Popis rozšíření systému OS DPO

příloha č. 1, Dodatku č. 7 Smlouvy o dílo

(CZ-OSTR-011)

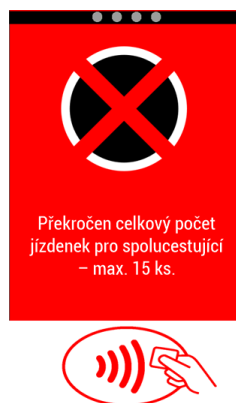
4.1.4 Odbavení ODIS karty po expiraci

Při odbavení expirované ODIS karty je zobrazena obrazovka uvedená v obrázku výše, Obrázek 4.2 (chybová varianta obrazovky – vpravo).

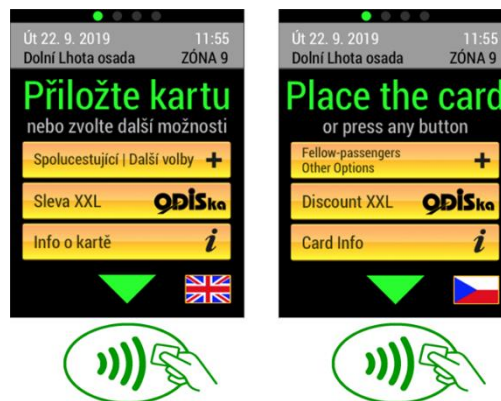
4.1.7 Zaměstnanecké karty/kupóny na ODIS

Emitace zaměstnaneckých karet s novým providerId==134.

Zařízení nebude při dobíjení zaměstnaneckých karet kontrolovat, zda uvedená karta obsahuje providerId==134 nebo providerId==62.
